Mission régionale d'autorité environnementale  
**Grand Est**

**Avis délibéré sur le projet d'exploitation  
du Parc éolien de la Haie du Moulin  
à Cirey-lès-Mareilles et Mareilles (52)  
porté par la société SAS Éoliennes de la Haie du Moulin**

n°MRAe 2023APGE54

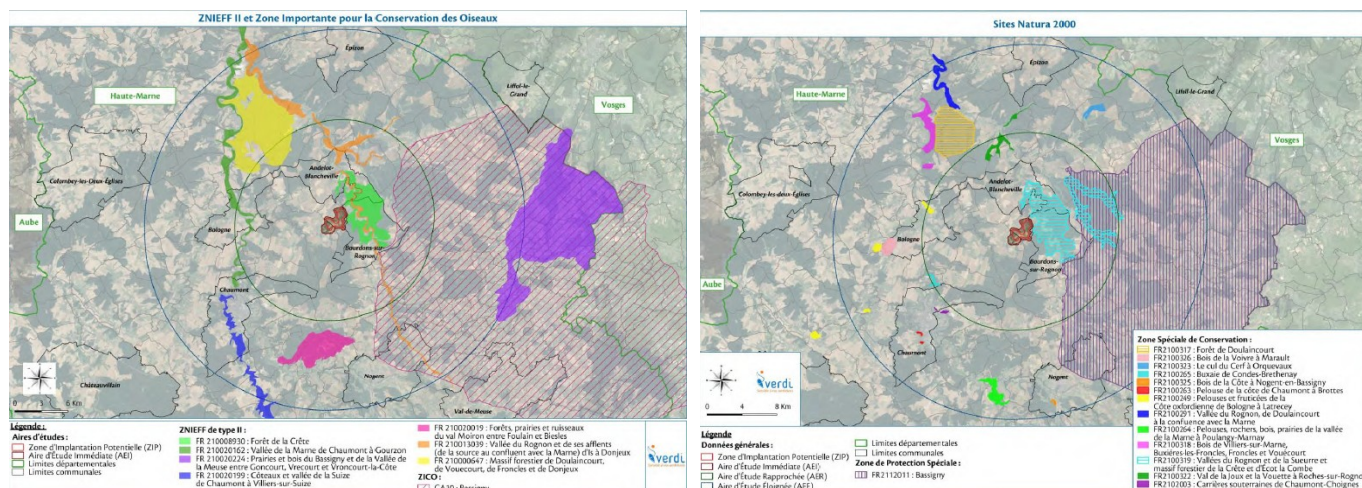
Enfin, l'Ae constate que d'après le projet de cartographie régionale des zones favorables au développement de l'éolien<sup>11</sup>, une partie ouest de la ZIP se situe **hors zone favorable** et concerne un niveau de sensibilité très fort<sup>12</sup> relatif au paramètre saturation visuelle.

**Carte de localisation des principaux couloirs de migration définis lors de l'établissement du SRE en Champagne-Ardenne (Source:LPO)**

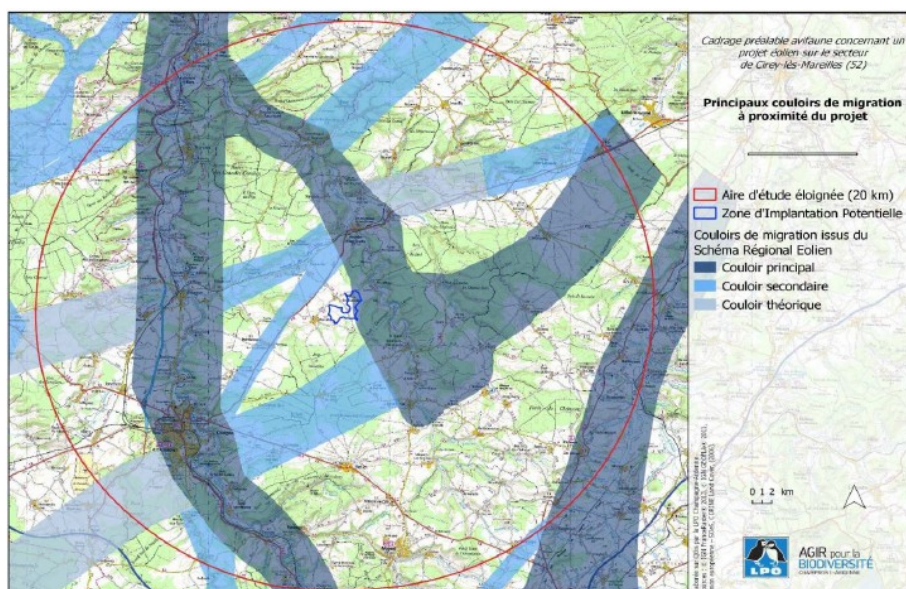
**L'Ae regrette que la variante d'implantation retenue maintienne deux éoliennes ) à proximité d'un couloir principal de migration identifié dans le Schéma Régional Éolien de Champagne-Ardenne (les éoliennes situées le plus à l'est).**

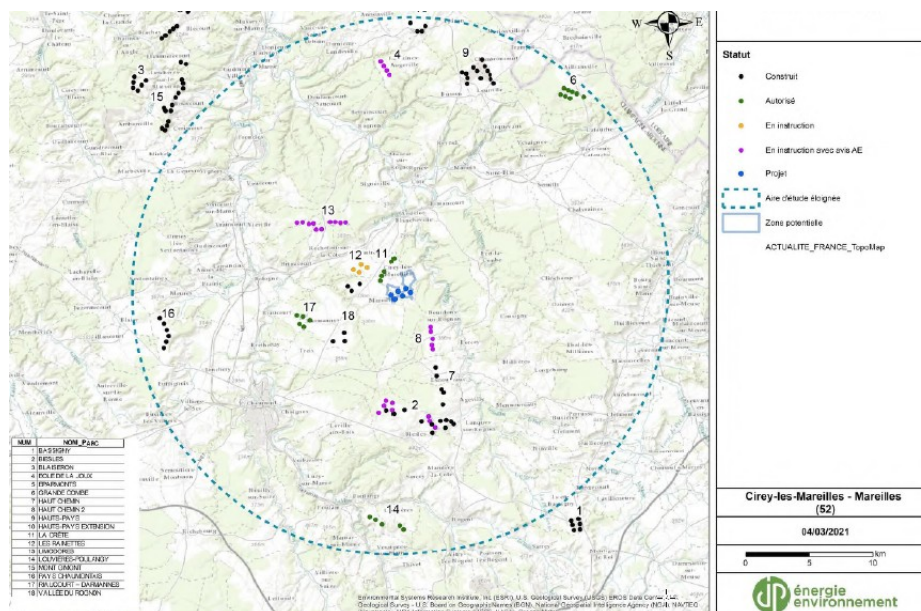
Par ailleurs, le mât présentant le plus grand enjeu potentiel vis-à-vis des chiroptères est le mât E4, situé entre la forêt et le boisement ponctuel, et à proximité d'une route pouvant guider les déplacements des chiroptères.

**L'Ae recommande au pétitionnaire de mettre en place le système de suivi d'activité des chauves-souris au niveau de l'éolienne E4, plus représentative de leur activité.**

**Encerclement théorique de Mareilles (sans tenir compte des visibilitées réelles sur les mâts, des filtres visuels...)**

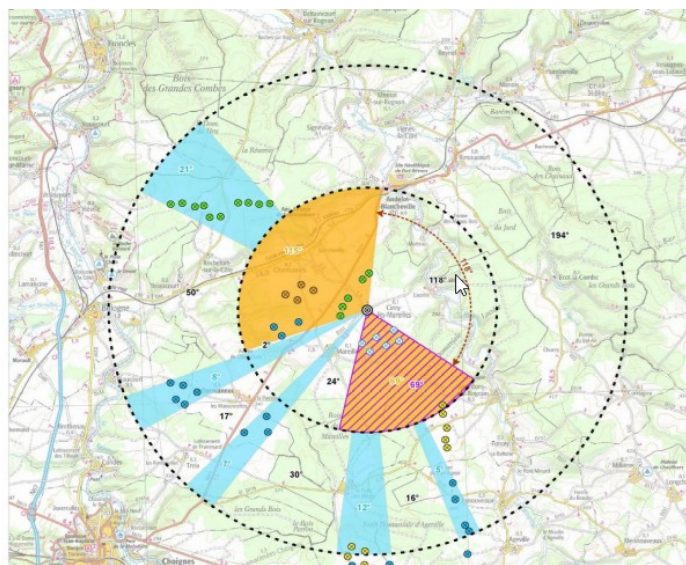
L'Ae s'interroge sur l'efficacité de cette mesure de réduction. Il n'est pas prouvé que ces arbres formeront un écran visuel efficace. L'Ae s'interroge également sur la faisabilité de cette mesure et notamment de la disponibilité du foncier nécessaire à la plantation des éléments arborés.

**L'Ae regrette que les recommandations du SRE Champagne-Ardenne en matière de saturation visuelle ne soient pas suivies par les pétitionnaires successifs et que la situation soit aggravée par l'implantation du projet Haie du Moulin.**

***L'Ae recommande au pétitionnaire de présenter, par des photomontages, l'effet des mesures de réduction par la plantation d'arbres à plusieurs échéances de la durée de fonctionnement du parc éolien.***
